改善箇所説明図

基準不適合発生箇所

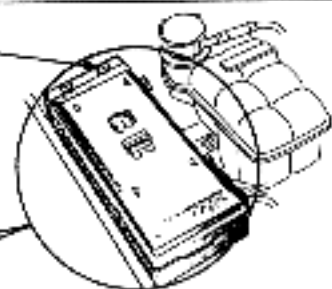
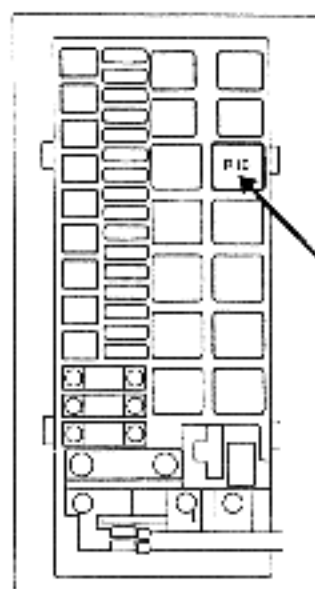
制動装置のABS（アンチロック・ブレーキ・システム）において、ABSのリターンポンプを作動させるリレーの構造が不適切なため、ABS作動終了後も当該ポンプが回転し続け、最悪の場合、走行中にブレーキが作動し続けるおそれがある。

リレー側面識別表

〔対策前部品番号〕

SIEMENS
AMR5293

〔対策後部品番号〕

SIEMENS
6136-
6901469

改善識別表示：取付ビス
頭部に黄ペイント塗布

全車両、ABSリターンポンプリレーを対策品と交換する。
